GOBIERNO DEL ESTADO DE SINALOA
SECRETARIA DE OBRAS PUBLICAS
ACTA SOBRE ACUERDOS DE LA REUNION DE ACLARACIONES DE CONTRATISTAS
ANEXO II-A

Construcción de Planta Potabilizadora de 10 Lps., en la Localidad de Tehueco, en el Municipio de El Fuerte, Estado de Sinaloa.

LO-925004998-E143-2017

2200SAARDIV-1.39/55

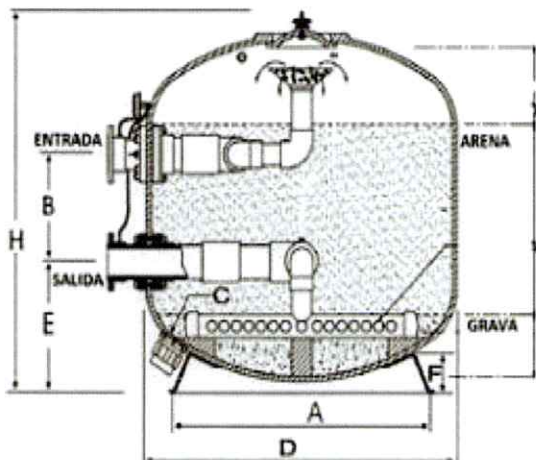
EL CONCEPTO CON CLAVE EQTFO03 SUMINISTRO DE
FILTRO COMERCIAL BOBINADO DE 1.39 M (55") DE DIAMETRO
DEBERA SER EL MODELO 2200SAARDIV-1.39/55 DE
ACUERDO A FICHA ANEXA, NO HACER CASO A MARCA
AQUEX-NOYEM.
